## PĀRSKATS PAR SAŅEMTAJIEM KOMENTĀRIEM

N.p.k.	Komentārs vai nepieciešamie papildinājumi un precizējumi	Atbilde
<b>Vides pārraudzības valsts birojs (vēstule Nr. 3-01/643)</b>		
1.	<p>iesniegt SIA “BP Energy” apliecinājumu par to, ka biogāzes iekārta spēj pārstrādāt paredzēto šķidrmēsļu apjomu pēc Kompleksa paplašināšanas, jo Ziņojumā norādītie šķidrmēsļu apjomi liecina par ļoti precīzas, ritmiskas bezattekuma tehnoloģijas nodrošināšanas nepieciešamību.<sup>1</sup></p>	SIA “BP Energy” apliecinājums pievienots 21. pielikumā.

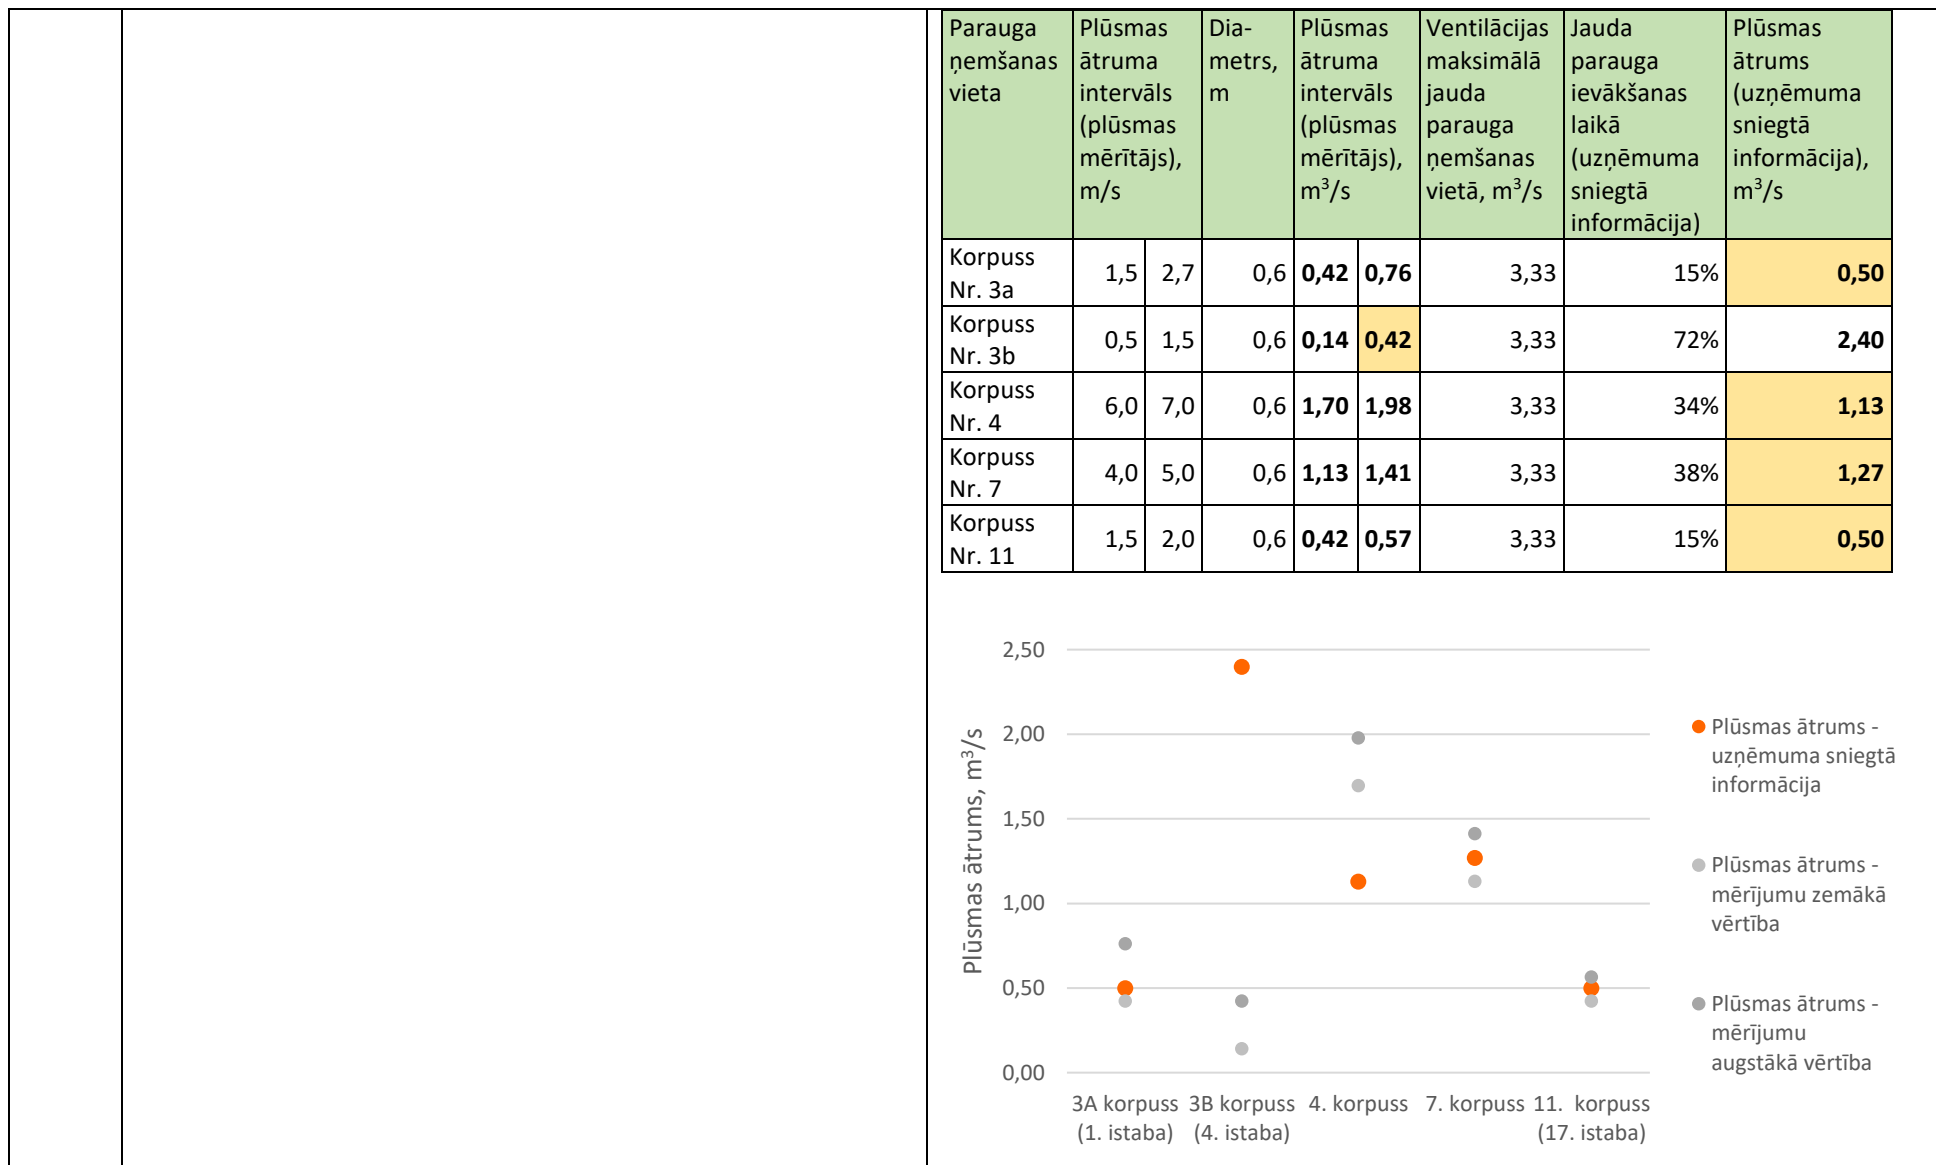
7.	Lūgums paskaidrot Ziņojuma 1.36. tabulā sniegto informāciju. Birojs pieņem, ka plūsmas ātrums (m <sup>3</sup> /s) tiek aprēķināts ņemot vērā ventilācijas izvada diametru un testēšanas pārskatā doto plūsmas ātrumu (m/s). Testēšanas pārskatā dots plūsmas ātruma intervāls, tāpēc lūgums papildināt iepriekš minēto tabulu ar kolonnu “plūsmas ātrums, m/s”, kurā norādīts, kura vērtība tiek izmantota tālākiem aprēķiniem, un pamatot tās izvēli (piemēram, tiek ņemts vidējais vai maksimālais plūsmas ātrums u.tml.).	Plūsmas ātrums mērījumu brīdī noteikts ar diviem paņēmieniem – laboratorijas plūsmas mērītāju un SIA „Baltic Pork” automātiskās ventilācijas kontroles sistēmas palīdzību, kas cita starpā reģistrē arī ventilācijas ražību konkrētajā laika posmā. Izmantojot plūsmas mērītāju, plūsmas ātrums var svārstīties robežās līdz pat 50%, tāpēc plūsmas ātruma noteikšanai tika izmantota informācija no uzņēmuma automātiskās ventilācijas kontroles sistēmas par reģistrēto ventilācijas jaudu konkrētā smakas parauga ievākšanas brīdī. 1.36. tabula papildināta ar informāciju par konkrētā ventilatora maksimālo jaudu un parauga ievākšanas brīdī sistēmā reģistrēto jaudu, kas izmantoti plūsmas ātruma (m <sup>3</sup> /s) aprēķinā (skatīt papildinājumu 2.1. punktu).

8.	Birojs, ņemot vērā pieejamo informāciju, veica plūsmas ātruma (m/s) aprēķinu, lai salīdzinātu ar testēšanas pārskatos ietverto informāciju, izceltas vērtības, kas neiekļaujas testēšanas pārskatos sniegtajos plūsmas ātruma intervālos. Lūgums paskaidrot.	Kā jau tika paskaidrots, atbilstot uz VPVB elektroniskās vēstules 7. punktu, plūsmas ātruma noteikšanai konkrētā parauga ievākšanas brīdī tika izmantota informācija no uzņēmumā uzstādītās automātiskās ventilācijas kontroles sistēmas. Zemāk redzamajā tabulā un attēlā apkopots uzņēmuma sniegtās informācijas par plūsmas ātrumu un testēšanas rezultātā iegūto mērījumu salīdzinājums. Jāņem vērā, ka testēšanas brīdī netika veikti ventilācijas izvada diametra mērījumi konkrētajā plūsmas ātruma mērījuma vietā, tāpēc tiek pieņemts, ka visu ventilācijas izvadu diametri ir vienādi ar uzņēmuma sniegto informāciju, t.i., 60 cm (jebkurš ventilācijas izvada sašaurinājums/ paplašinājums izmaina plūsmas ātruma (m <sup>3</sup> /s) aprēķina rezultātu).

<p><b>Attēls. Automātiskās klimata kontroles sistēmas un laboratorijas plūsmas mērītāja iegūto plūsmas ātruma datu salīdzinājums</b></p> <p>Attēlā redzams, ka vairums automātiskās ventilācijas kontroles sistēmas sniegto datu atrodas laboratorijas plūsmas mērītāja noteiktajā intervālā. Uzmanība tika pievērsta korpusa k-3B plūsmas ātruma rezultātiem, kur sistēmas sniegtie dati ir būtiski augstāki nekā mērījuma rezultāti. Tā kā korpusos k-3A un k-3B tiek turētas sivēnmātes ar sivēniem, kur papildus tiek veikta siltumapgāde, lai nodrošinātu nepieciešamo temperatūru sivēnu attīstībai, tiek secināts, ka ventilācijas jauda mērījumu brīdī visticamāk bija mazāka kā uzņēmuma norādītie 72% no maksimālās jaudas. Uzņēmuma sniegtie dati par plūsmas ātrumu korpusa k-3B ventilācijas izvadā, iespējams, ir kļūdaini dažādu faktoru dēļ (piem., nolasīti dati par citu ventilācijas iekārtu u.c.), tādēļ turpmākajos aprēķinos izmantots augstākais plūsmas ātruma mērītāja iegūtais rezultāts (<math>0,42 \text{ m}^3/\text{s}</math>). Tabulā iezīmēti tie plūsmas ātruma dati, kas izmantoti smaku piesārņojuma novērtējumā.</p>

**Figure 9.5** – Definition of release angle  $\theta_1$  and  $\theta_2$ .

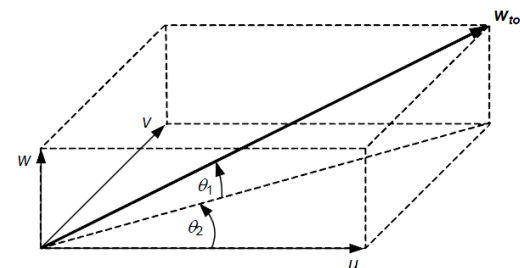
9.	<p>Lūgums <b>paskaidrot, kāpēc emisijas avoti</b> (ventilācijas izvadi) no jaunajiem korpusiem, <b>tiek ievadīti kā „jet source”</b> gan AS291216_BP_planota, gan AS291216_BP_planota_(nelabv) scenārijos (skat. 17. pielikums Paredzētā darbība un atbilstošie .RPT faili). Spriežot pēc ievaddatiem abos scenārijos tiek vērtētas digestāta krātuves bez jumta (<math>\text{NH}_3</math> emisija ir norādīta <math>0,2315\text{E-}05 \text{ g}/\text{m}^2/\text{s}</math>) un ventilācijas izvadi korpusu sānos (jet source), kas saskan ar 172. lpp sniegto aprakstu. Lūgums paskaidrot arī, <b>kāpēc doti divu scenāriju ievaddati pie paredzētās situācijas.</b></p>	<p>1) Šobrīd visi cūku audzēšanas korpusu ventilācijas izvadi atrodas uz korpusu jumtiem. Izskatot dažādas alternatīvas, uzņēmums kā vienu no variantiem izskata jaunajos korposos izvietot ventilācijas izvadus novietņu sānu sienās (skatīt Ziņojuma 1.2.4. sadaļu), kas no gaisa piesārņojuma izkliedes ir nelabvēlīgāka alternatīva nekā, izvietojot ventilācijas izvadus uz novietņu jumtiem. Lai modelētu piesārņojošo vielu izkliedi, atbilstoši emisijas plūsmai paralēli zemes virsmai, aprēķinu modelī tiek izmantoti sānis vērsti punktveida emisijas avoti jeb „jet source”. Šiem avotiem papildus tiek norādīti parametri kādā leņķī ir vērsts emisijas plūsmas pacēlums attiecībā pret horizontu un kādā leņķī pret rietumu-austrumu virzienu vērsta emisijas plūsma (skatīt attēlu).</p>

Emisijas avotu (t.sk. sānu ventilācijas izvadu) izvietojumu skatīt Ziņojuma 3.4. attēlā (180. lpp) un 14. pielikumā.

2) Paskaidrojam, ka aprēķinu faili AS291216\_BP\_planota un AS291216\_BP\_planota\_(nelabv) neatšķiras ar ievaddatiem. Abi faili aprēķina situāciju ar visnelabvēlīgāko alternatīvu no gaisa aizsardzības viedokļa – korpusu k-3a un k-3b piebūvēs un no jauna izbūvētajos korpusos k-9, S-2 un S-3 gaisa izplūde tiek veikta caur ventilācijas izvadiem korpusu sānu sienā un visām septiņām digestāta krātuvēm nav uzstādīti jumta pārsegumi. Tā kā datorprogramma ADMS 5.2 limitē aprēķināmo piesārņojošo vielu un to noteikšanas periodu skaitu (līdz 10 dažādām vielām vai to noteikšanas periodiem), tad abi aprēķinu faili atšķiras tikai ar iegūtajiem rezultātiem:

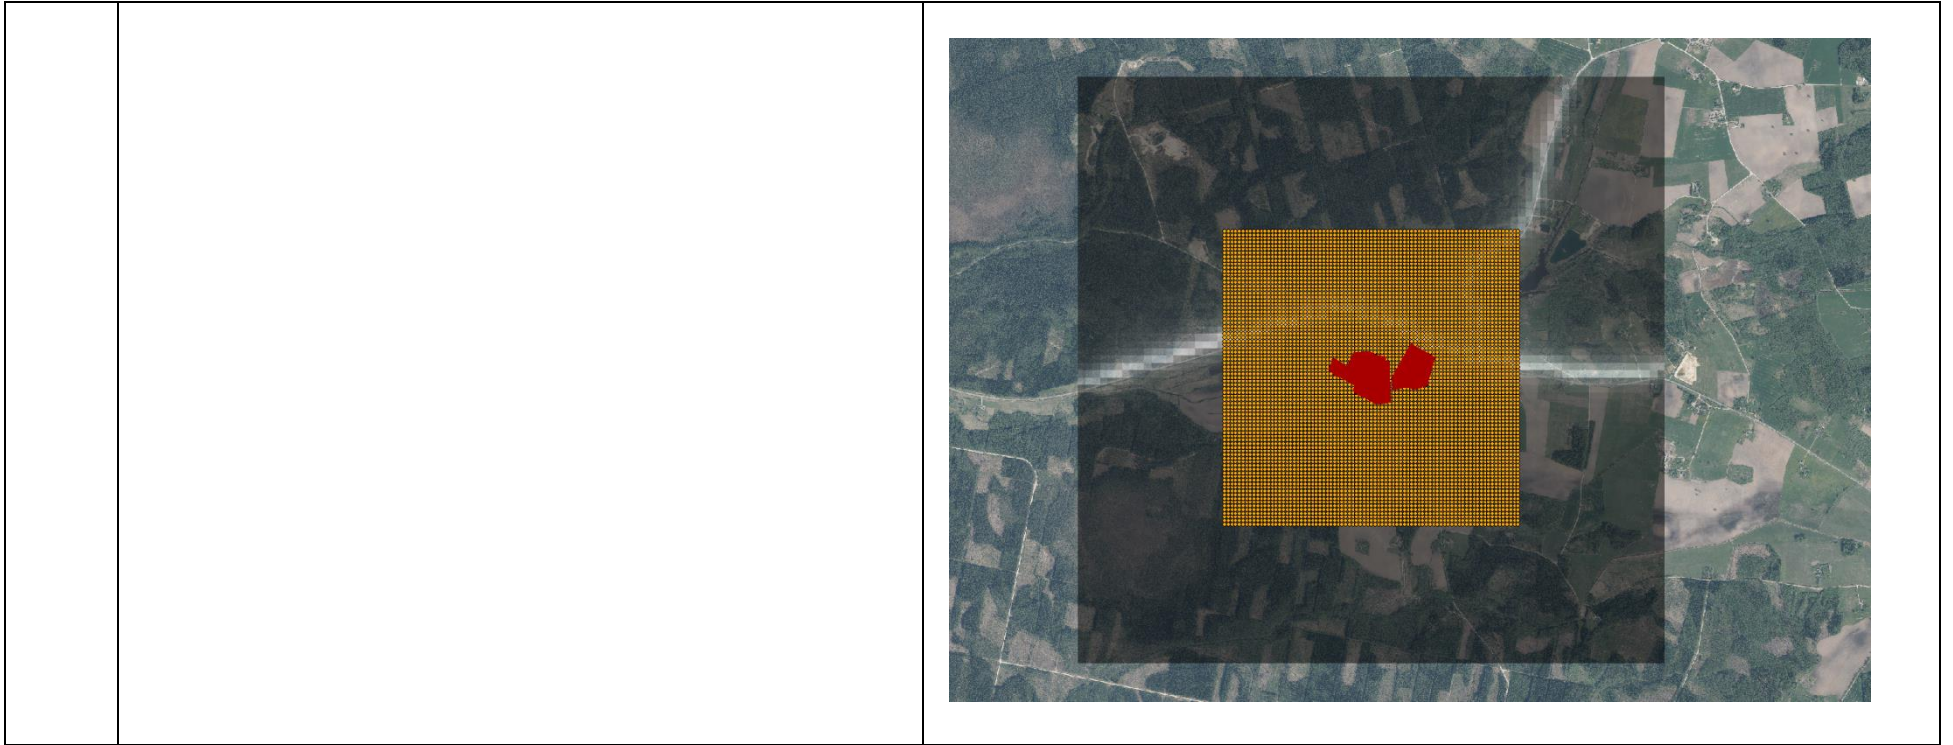
10.	No Ziņojumam pievienotajiem .RPT failiem redzams, ka modelēšana veikta apgabalam, ko raksturo DR (SW) koordinātas $x=547882$ , $y=319320$ un ZA (NE) $x=549882$ , $y=321320$ (tiek raksturots $2000 \times 2000$ m apgabals). Birojs secina, ka atbilstošo ZR raksturo koordinātes ir aprēķināmas (attiecīgi $x=547882$ , $y=321320$ ). Turpretim LVĢMC sniegtajā informācijā redzams, ka dati doti apgabalam, ko raksturo ZR stūris ar koordinātām $x=546882$ , $y=322320$ . Lūgums paskaidrot iepriekš minēto informāciju.	LVĢMC sniegtā informācija par piesārņojuma fona koncentrācijām satur datus par piesārņojumu $3\,950 \times 3\,950$ m lielā apgabalā (80 datu rindas un 80 kolonnas). LVĢMC sniegtās informācijas apgabalu skatīt zemāk pievienotajā attēlā – tumši pelēkais laukums. Aprēķinu rezultāti liecina, ka būtiskas piesārņojošo vielu koncentrācijas netiek paredzētas tālāk kā 1 km rādiusā ap uzņēmuma darbības teritoriju, tāpēc lai samazinātu aprēķinu faila lielumu un aprēķinu laiku, piesārņojošo vielu izkliede no uzņēmuma avotiem tiek aprēķināta mazākā apgabalā ( $2\,000 \times 2\,000$ m). Uzņēmumu darbības rezultātā radīto piesārņojošo vielu aprēķinu apgabalu skatīt attēlā - oranžais laukums (uzņēmuma darbības teritorija atzīmēta sarkanā krāsā). Fona koncentrācija tiek summēta kopā ar uzņēmuma darbības rezultātā radīto piesārņojuma koncentrāciju tikai mazākajā apgabalā (oranžā krāsā), un Ziņojumā pievienotie attēli ietver informācija tikai no šī apgabala.
